HINTSANKADUN JA RISTINARKUNTIEN LIITTYMÄ (660)

LIIKENNEVALOSUUNNITELMA

OPASTIN- JA ILMAISINJÄRJESTELYT 1:500

Piir.n:o 16/15240/1

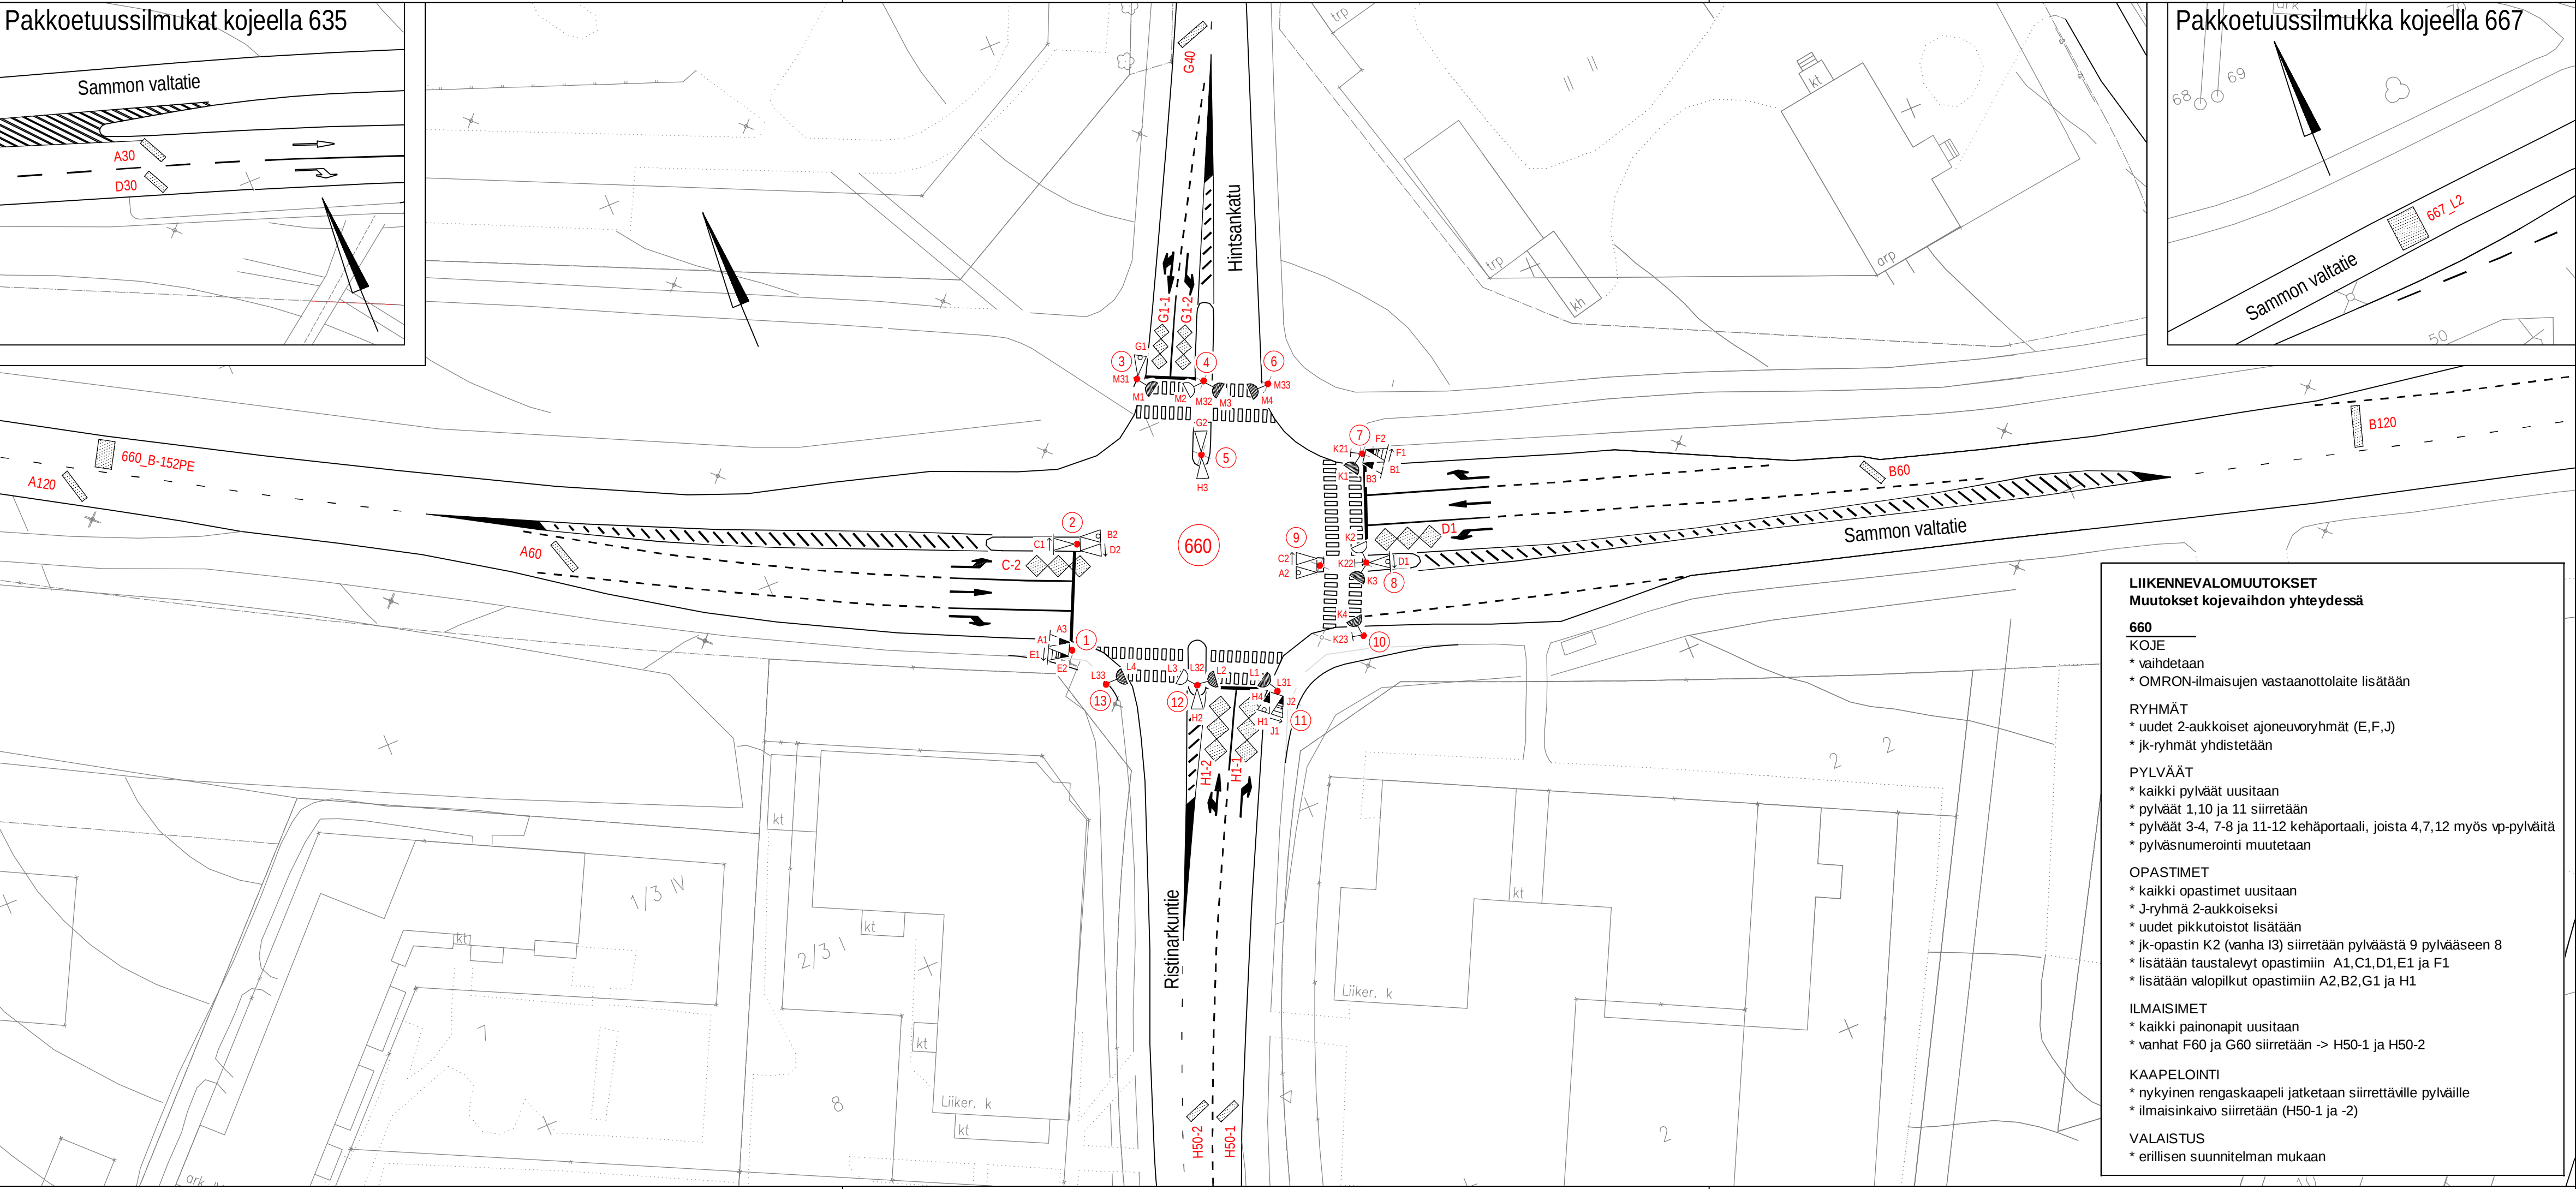
Muutokset kojevaihdon yhteydessä

- * vaihdetaan
- * OMRON-ilmaisujen vastaanottolaite lisätään

- * uudet 2-aukkoiset ajoneuvoryhmät (E,F,J)
- * jk-ryhmät yhdistetään

- * kaikki pylväät uusitaan
- * pylväät 1,10 ja 11 siirretään
- * pylväät 3-4, 7-8 ja 11-12 kehäportaali, joista 4,7,12 myös vp-pylväitä
- * pylväsnumerointi muutetaan

- * kaikki opastimet uusitaan
- * J-ryhmä 2-aukkoiseksi
- * uudet pikkutoistot lisätään
- * jk-opastin K2 (vanha I3) siirretään pylvästä 9 pylvääseen 8
- * lisätään taustalevyt opastimiin A1,C1,D1,E1 ja F1
- * lisätään valopilkut opastimiin A2,B2,G1 ja H1

- * kaikki painonapit uusitaan
- * vanhat F60 ja G60 siirretään -> H50-1 ja H50-2

- * nykyinen rengaskaapeli jatketaan siirrettäville pylväille
- * ilmaisinkaivo siirretään (H50-1 ja -2)

Lisätty valopilkku D1, 19.1.22 PT

Lisätty pakkoetuussilmukat, 12.1.11 PT
